改善箇所説明図

不具合の内容

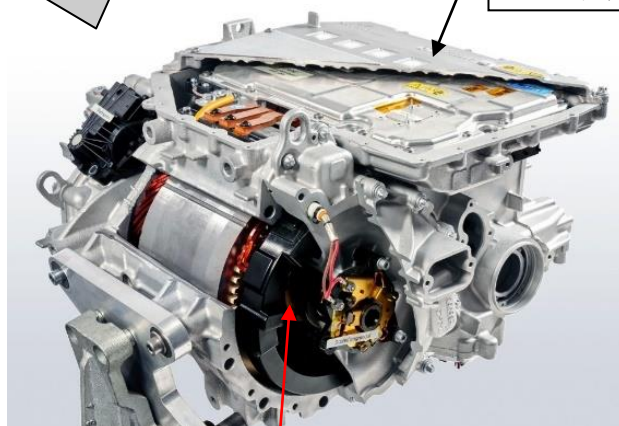
基準不適合発生箇所

電動制御ユニットの高電圧システムの絶縁モニタリング機能において、設計検討が不十分なため、電動駆動ユニット内のブラシモジュールとベアリングシールド間に異物が付着して絶縁不良が発生した場合に、絶縁抵抗の異常箇所を正しく検知できないことがある。そのため、回路全体に絶縁抵抗異常が発生していると誤認識することで、高電圧バッテリーシステムをシャットダウンして走行停止し、再始動できないおそれがある。

全車両、絶縁モニタリング機能のソフトウェアを対策プログラムに書き換える。

- 販売店に入庫し、診断機に接続することにより実施する。
- 準備が整い次第、対象車両へ遠隔配信にて配信し、使用者自身でインストールする。

識別：作業完了車は、液晶モニターの設定画面で表示させることが出来るプログラムのバージョンが、03/2025.71 以上であることにより識別する。なお、ZAA-42DU44 のみプログラムのバージョン番号が未定。
